Recueil des avis issus de la consultation auprès des ministères et organismes

Projet : Construction du parc éolien Saint-Paul-de-Montminy sur le territoire de la municipalité régionale de comté de Montmagny

Numéro de dossier : 3211-12-260

Tableau 32. Principaux transports par camion estimés lors de la construction du parc éolien

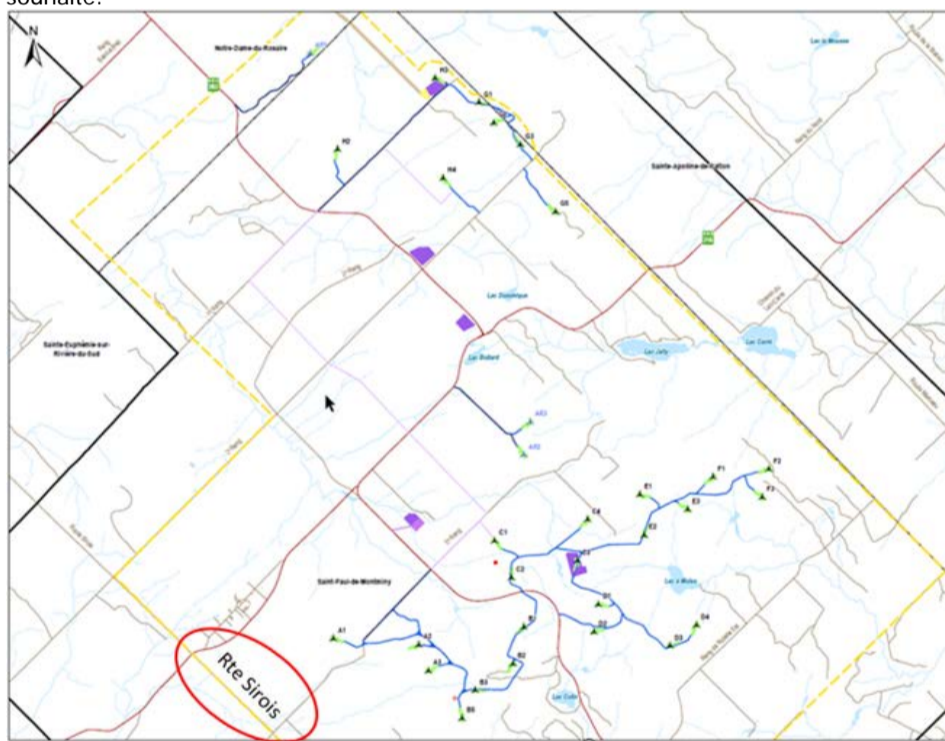
- Texte du commentaire : L'initiateur du projet nous informe que la majorité des composantes d'éoliennes arriveront par le port de Gros-Cacouna. D'où proviendront les autres pièces nécessitant un transport hors norme ?

L'initiateur du projet doit indiquer le poids et les dimensions des composantes d'éolienne et de la génératrice. S'il n'a pas l'information, il doit transmettre une estimation et s'engager à fournir les dimensions et le poids final des pièces avant la période d'information publique, afin que le MTMD et les municipalités puissent évaluer la faisabilité du transport, les impacts sur les infrastructures routières et les perturbations de la circulation.

Figure 1. Carte de l'habitat prédit de la Grive de Bicknell ainsi que les positions d'éoliennes (polygones rouges), les emprises (polygones verts) et la limite de l'habitat essentiel désigné de l'espèce (limite de zone tampon rouge)

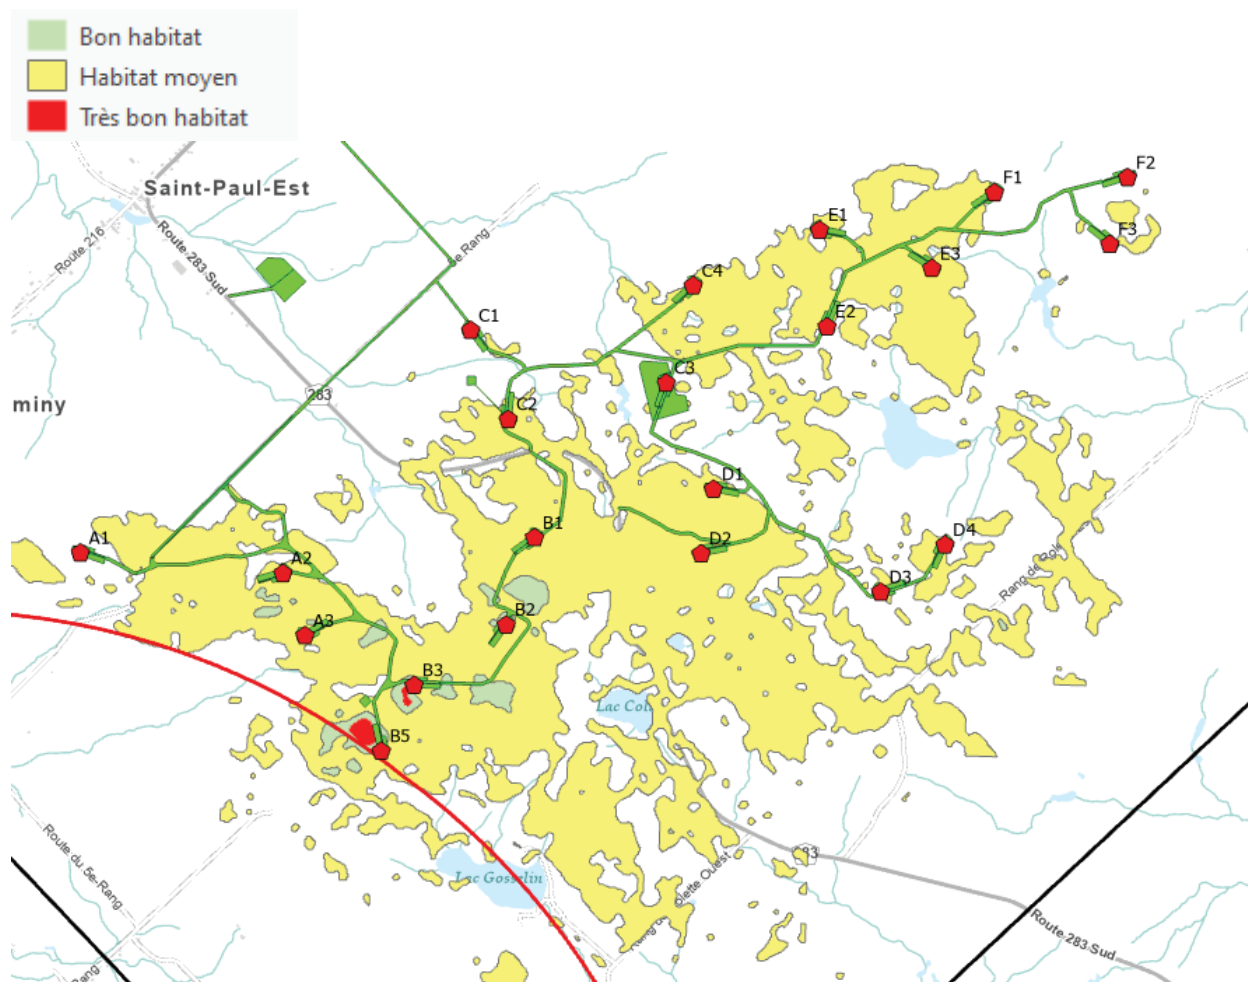
ECCC est d'avis que l'initiateur n'a pas transmis l'information nécessaire afin de démontrer que l'inventaire a été réalisé conformément au *Protocole d'inventaire de la grive de Bicknell et de son habitat*. Selon la carte 3 du Volume 2 (partie 2) et son niveau de précision, plusieurs éoliennes et éoliennes de rechange (11 sur 23) sont situées dans des sapinières, et de grands segments de chemins (présentés à figure 1 de l'annexe D du Volume 5, partie 1) se retrouvent à une altitude de plus de 650 m et possiblement dans des sapinières. Toutefois, aucun point d'écoute n'a été réalisé sur le tracé des chemins d'accès, ceux-ci étant absents de la plupart des cartes présentées par l'initiateur. ECCC est d'avis que l'initiateur devrait consulter les documents forestiers disponibles pour vérifier la composition des peuplements forestiers afin d'identifier les points d'écoute puisque ceux-ci ont été déterminés à partir de la localisation de l'habitat potentiel de la Grive de Bicknell fournie par le MELCCFP.
